# Programmation pluriannuelle de l'Energie pour la Guyane

# **Avis délibéré de l'Autorité environnementale sur la programmation pluriannuelle de l'énergie (PPE) de la Guyane (973) pour les périodes 2016 – 2018 et 2019 – 2023**

**n°Ae : 2016-75**

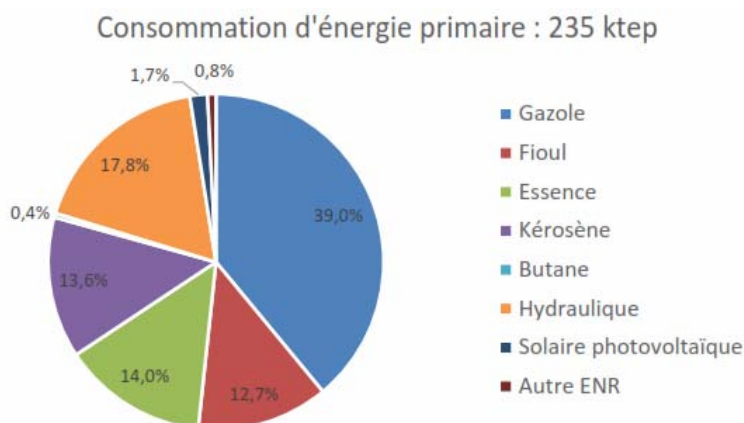
Les différents chiffres de consommation d'énergie présentés par la PPE (consommations primaires, consommations finales, mix électrique, évolution dans le temps de la consommation finale énergétique, évolution de la production électrique, évolution des ventes de carburants routiers) ne sont pas tous cohérents entre eux. Les échanges entre les rapporteurs de l'Ae et les acteurs ayant contribué à l'élaboration de la PPE ont notamment fait apparaître qu'une partie des approvisionnements d'EDF en gazole, l'année utilisée pour les bilans présentés (2014), représentant plus de 10 % de l'énergie primaire totale consommée en Guyane, avait été oubliée lors de la construction du bilan. Plus largement, différents facteurs font peser des incertitudes sur les bilans de consommation d'énergie, et il apparaît nécessaire de renforcer la connaissance en la matière.

*L'Ae recommande de rectifier les données de consommation d'énergie présentées par la PPE, et d'indiquer quels termes restent incertains après correction. Elle souligne la nécessité d'améliorer, pour la prochaine PPE, la connaissance des consommations localisées sur le territoire.*

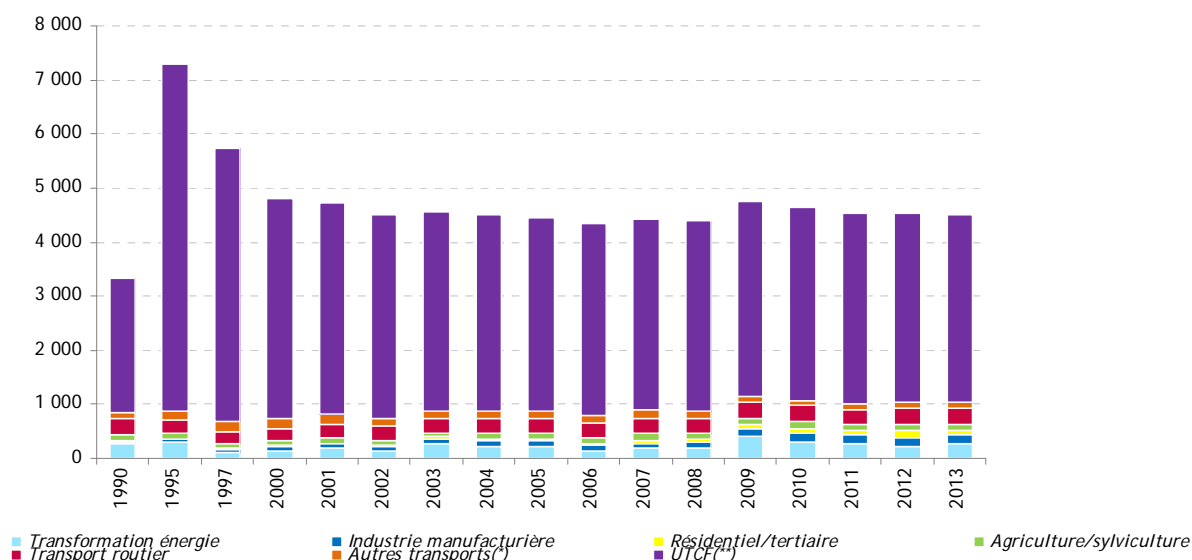
Le facteur d'émission appliqué, pour aboutir à ce résultat, à l'électricité soutirée légalement au réseau semble cependant être celui utilisé pour la production ; il manquerait alors le facteur dû aux pertes (techniques et « non techniques ») sur le réseau. Celles-ci s'élèvent pourtant à près de 12 % en Guyane.

**L'Ae recommande de vérifier le calcul des émissions de gaz à effet de serre associées à la production d'électricité.**
